＜件＞ETF フィーダ メイン基板の E710\*\*→E810\*\*への仕様変更について

発行番号 TS-V19020

# DCE 溶接機 ETF5\* E710K から E810K(N573145)への 交換手順書

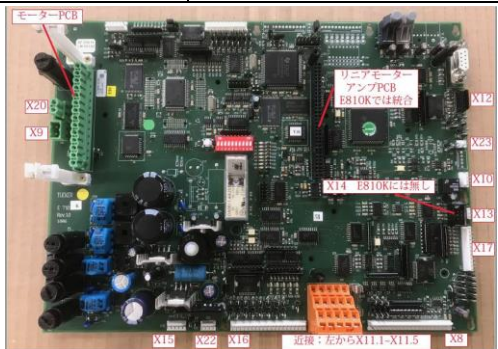
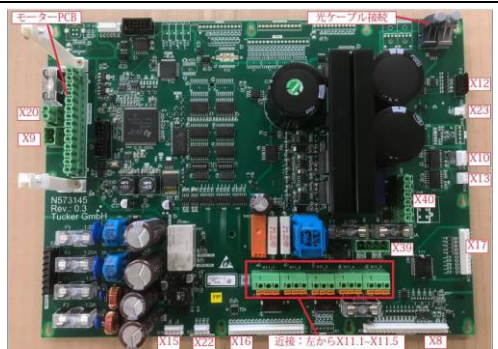
以下記載のスタッドフィーダのメイン基板について仕様を変更致します。

製造元	旧仕様		新仕様
	型式	対象フィーダ	型式
Tucker GmbH.	E710J	ETF20, ETF21, ETW	E810J
	E710K	ETF5*, ETF1*, ETF00	E810K

3. 旧部品の生産中止理由  
一部の重要部品（メモリ DSP、フォトカプラ等）製造元の仕様変更による。  
本設計変更に伴い、リニアモーターアンプ PCB E512 およびコンバーターPCB E552 基板の機能を E810\*へ取込みました。  
そのため、修理などで E710K から E810K へ交換する際、取付けられているリニアモーターアンプ PCB E512 とコンバーターPCB E552 は不要となります。  
製品機能上の影響はございません。

図 1. E710K

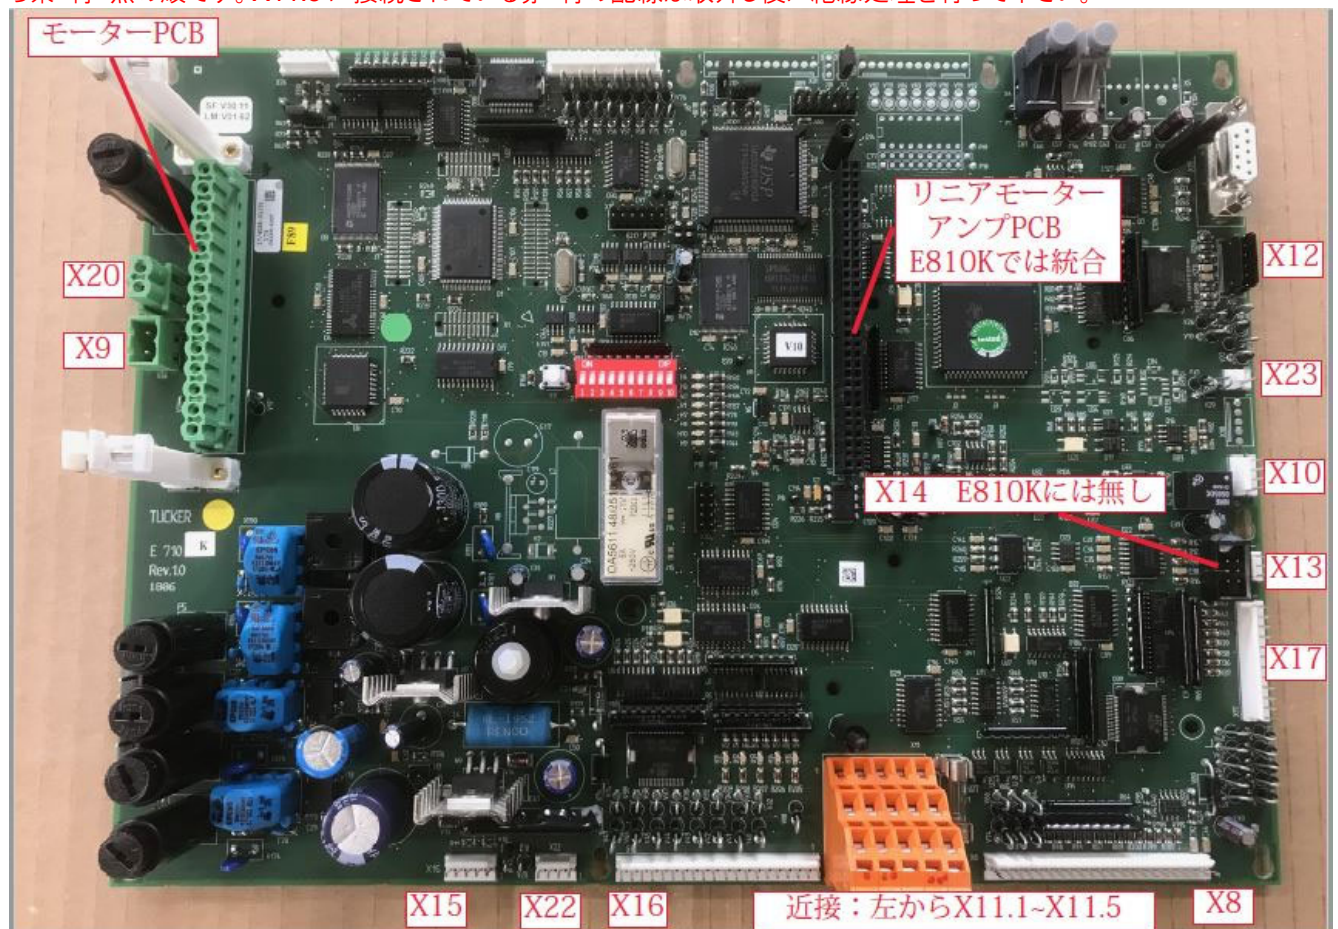
- ・小基板(モーターPCB E110 709、リニアモーターアンプ PCB E512)と各コネクタの取外しを行います。
- ・近接センサは左から X11.1~X11.5(X11.1-スタッド残量、X11.2-ドラムドア、X11.4-レースウェイスタッド整列)配線は上から茶・青・黒の順です。X11.5に接続されている赤・青の配線は取外し後に絶縁処理を行って下さい。

図 2. ETF810K

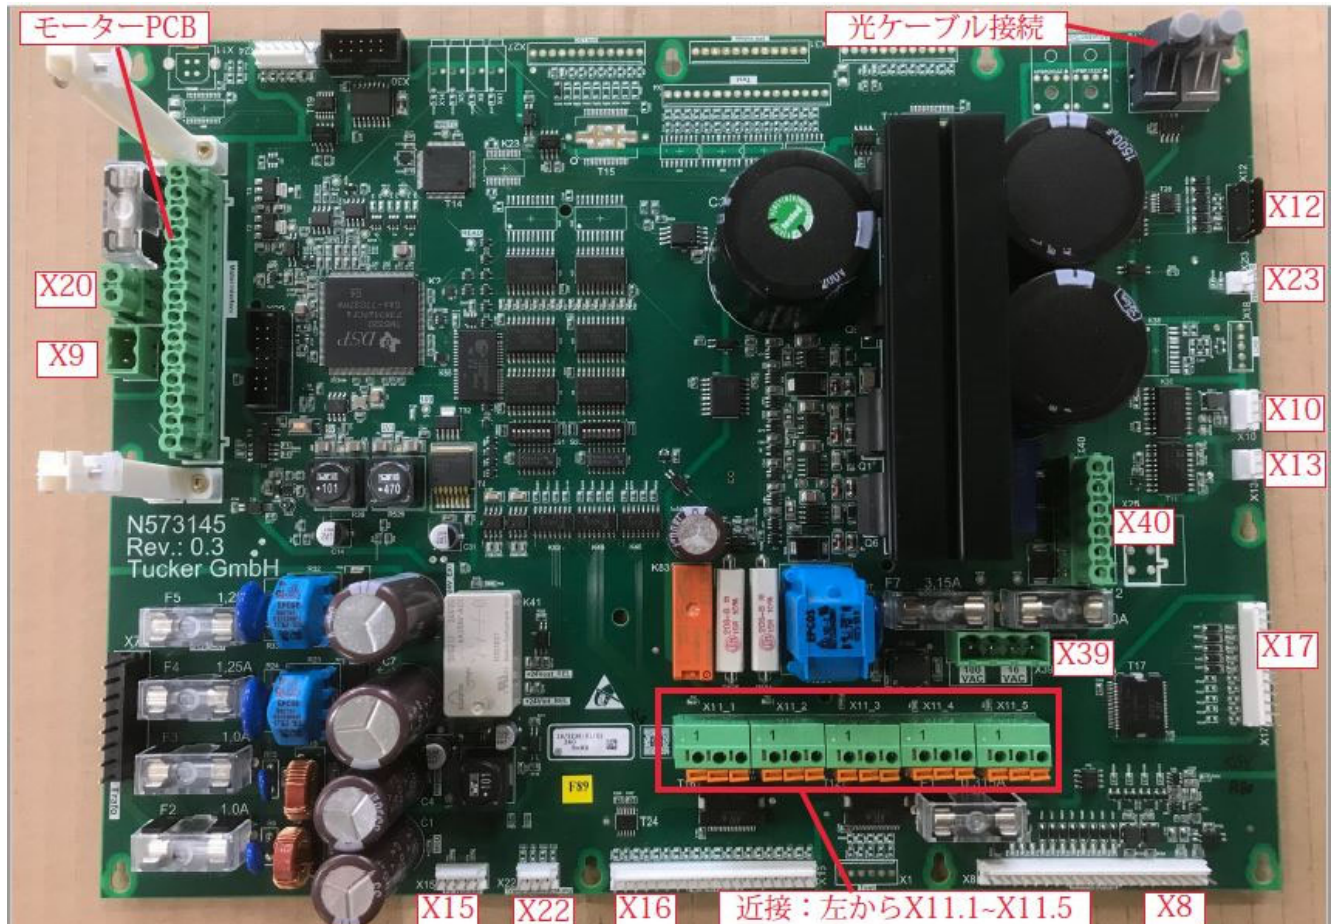
・小基板(モーターPCB E110 709)の取付け(リニアモーターアンプ PCB E512 は不要となります)と各コネクタの接続を行います。(コンバーターPCB E552 からの配線 X14 は不要となります)

図 3. E810K 近接センサ配線

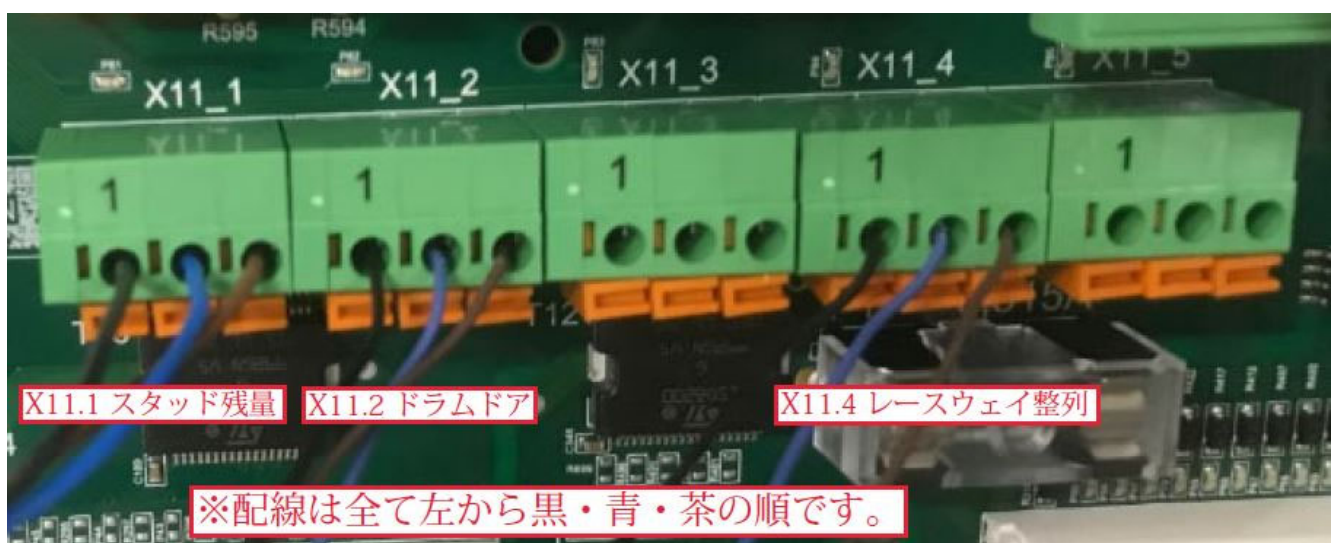
・近接センサは X11.1~X11.5(X11.1-スタッド残量、X11.2-ドラムドア、X11.4-レースウェイスタッド整列)配線は左から黒・青・茶の順です。(図 3. 参照)
